Verslag huishoudelijke elektrische installatie op laagspanning en zeer lage spanning

Referentie: 004-20260825-05	Datum controle: 25/08/2026
Keurder: 004

Eigenaar:	Hendrik vandewinck	EAN-code:	541448820053222167
Adres installatie:	Vijfhoekstraat 104, 1770 - Liedekerke	Nummer teller(s):	1sag1200397941
		Distributienetbeheerder installatie:	Fluvius
Datum uitvoering installatie:	☐ Vóór 01/10/1981 ☒ Tussen 01/10/1981 en 01/06/2020 ☐ Vanaf 01/06/2020		
Type:	☒ Wooneenheid ☐ Niet-huishoudelijk ☐ PV ☐ Batterij ☐ Laadpaal

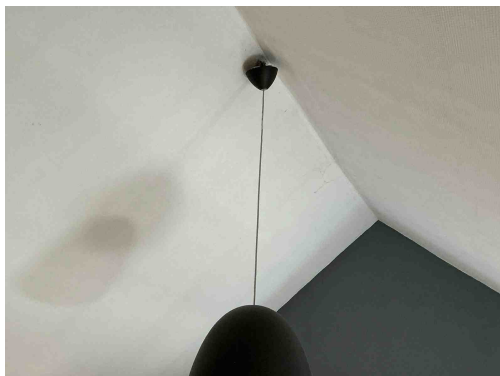
T23 - Het elektrisch materiaal is beschadigd. (Boek 1: 1.4.1.3).
Opmerking: Oa bureau

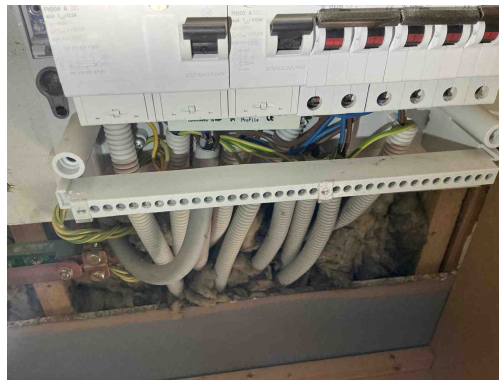
A16 - Er is geen continuïteit van de beschermingsgeleider van de contactdoos (Boek 1: 5.4.3.4).
Opmerking: Oa berging

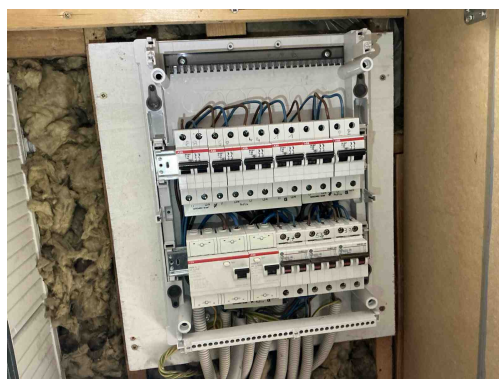
B06 - Het elektrisch verdeelbord heeft niet de minimale beschermingsgraad IPXX-B in een gewone ruimte (Boek 1: 4.2.2.3).
Opmerking: Oa bord 1
